BILAN

RN83-Sécurité de l'accessibilité à Colmar

*Bilan de la Concertation préalable L103-2 du
Code de l'Urbanisme pour l'aménagement de
l'échangeur de Guémar*

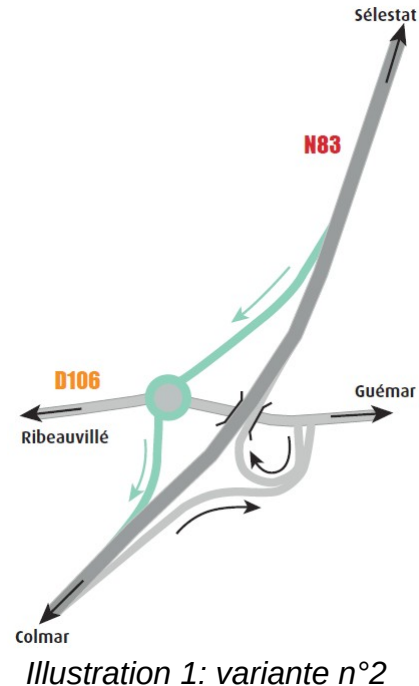
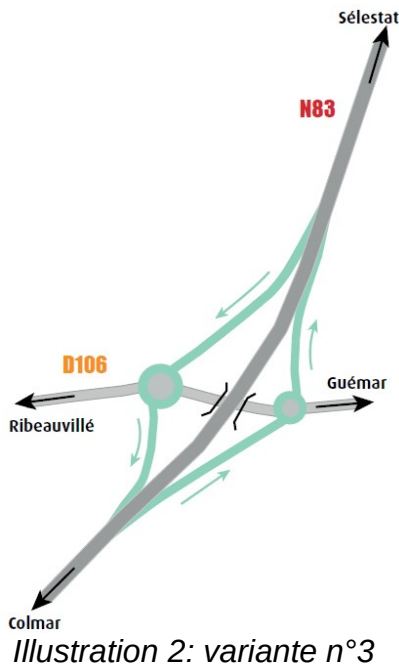
Pendant la concertation, 4 solutions d'aménagement ont été présentées. Toutes les variantes présentées sont fonctionnelles et chacune présente des avantages et des inconvénients.

C'est donc la variante 3 qui remporte le plus d'adhésion, suivi de la variante n°2.

Suite à la concertation, la solution préférentielle sera sélectionnée et approfondie pendant les études préalables.

Le Maître d'Ouvrage poursuivra ces études d'approfondissement jusqu'au lancement de l'enquête publique.

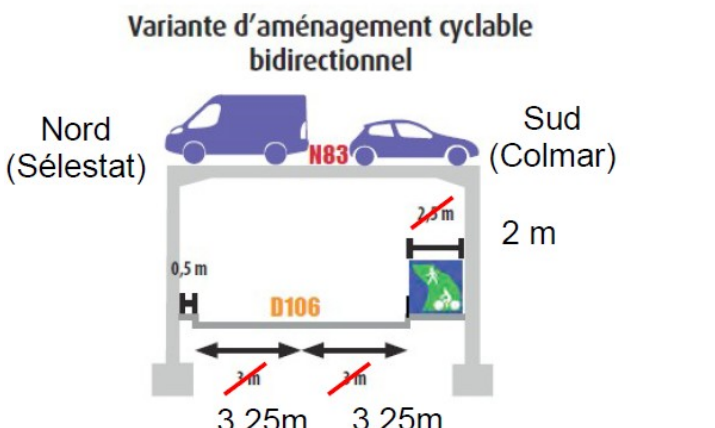
Sujets abordés	Réponses apportées par la Maître d'ouvrage
<p><u>Avis sur les variantes : 67 avis sur ce thème</u></p> <p><u>Pour la variante 1 (9 avis)</u>, les répondants estiment que le coté Ouest est sécurisé. Cependant, il est jugé que la solution consomme beaucoup de surfaces agricoles et est incomplète.</p> <p><u>Pour la variante 2 (25 avis)</u>, les répondants estiment que c'est celle qui règle la majorité des défauts, le plus rapidement et à moindre coût. De plus, elle peut évoluer vers la variante 3 si nécessaire. Cependant, cette solution reste incomplète : elle ne permet pas de régler le problème de l'entrée vers Sélestat.</p> <p><u>Pour la variante 3 (47 avis)</u>, les répondants estiment que c'est la plus complète des solutions, permettant sécurité, lisibilité, durable dans le temps, un impact faible (terrains et environnement) et un coût restant dans l'enveloppe budgétaire dédié à l'opération. De plus, elle permet de compléter le mur anti-bruit. Cependant, il est jugé que c'est de l'argent dépensé inutilement pour refaire, réaménager un mur neuf.</p>	<p>Pendant la concertation, 4 solutions d'aménagement ont été présentées sans qu'un choix n'ait été arrêté.</p> <p>Suite à la concertation, la solution préférentielle sera sélectionnée et approfondie pendant les études préalables.</p> <p>Le Maître d'Ouvrage poursuivra ces études d'approfondissement jusqu'au lancement de l'enquête publique.</p>

Sujets abordés	Réponses apportées par la Maître d'ouvrage
<p>Pour la variante 4 (13 avis), les répondants estiment que ce serait la plus durable dans le temps, la plus accessible notamment pour les poids-lourds. Cette solution permettrait à la circulation d'être éloignée du village et de compléter le mur anti-bruit. Cependant, cette solution est jugée comme une aberration en terme de coût, d'emprises et d'impact visuel.</p>	
<p>Autres propositions de variantes (6 avis) : Variante 2 avec un giratoire à l'est</p> 	<p>La sous-variante proposée par les répondants (variante 2 avec un giratoire à l'est) fait partie des solutions étudiées en phase d'études d'opportunité. Elle a cependant été écartée et non présentée à la concertation. Les études préalables pourront rappeler ce qui avait été envisagé et les justifications de ne pas avoir présenté la solution à la concertation.</p>
<p>Variante 1 sans giratoire à l'est</p>	<p>La sous-variante proposée par les répondants (variante 1 sans giratoire à l'est) fait partie des solutions étudiées en phase d'études d'opportunité. Elle a cependant été écartée et non présentée à la concertation. Les études préalables pourront rappeler ce qui avait été envisagé et les justifications de ne pas avoir présenté la solution à la concertation.</p>
